Ofício nº 226/2023-CIV/SEINFRA

Assunto: **redutor de velocidade**

## ESTUDO TÉCNICO PRELIMINAR PARA IMPLANTAÇÃO DE ONDULAÇÃO TRANSVERSAL – Nº 031 / 2023

Nº solicitação: Indicação 554/2023.

#### ANEXO 2: Foto

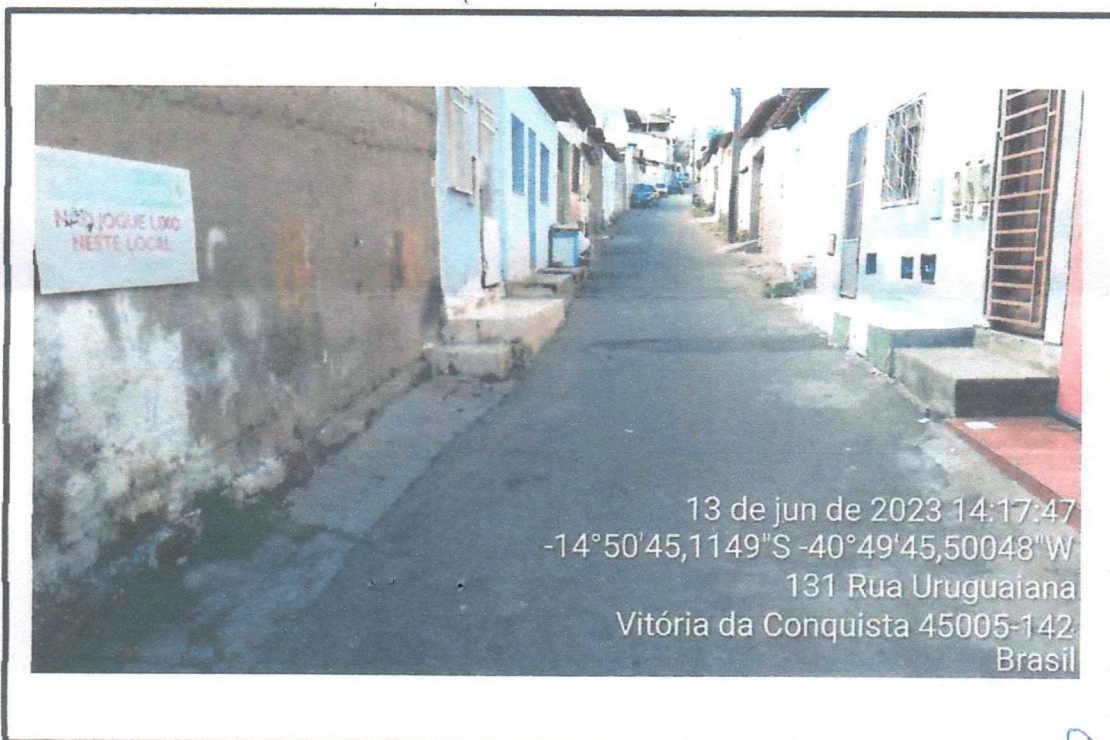
( X ) Declividade acima de 6%; (ANEXO 2)

**Sob o aspecto da infraestrutura viária- Conforme CONTRAN Resolução N° 973 de 2022 Art. 5°, Inciso II – "em via urbana e ramos de acesso de rodovias, declividade inferior a 6% ao longo do trecho," tal parecer é classificado como NÃO VIÁVEL.**

( X ) Não viável
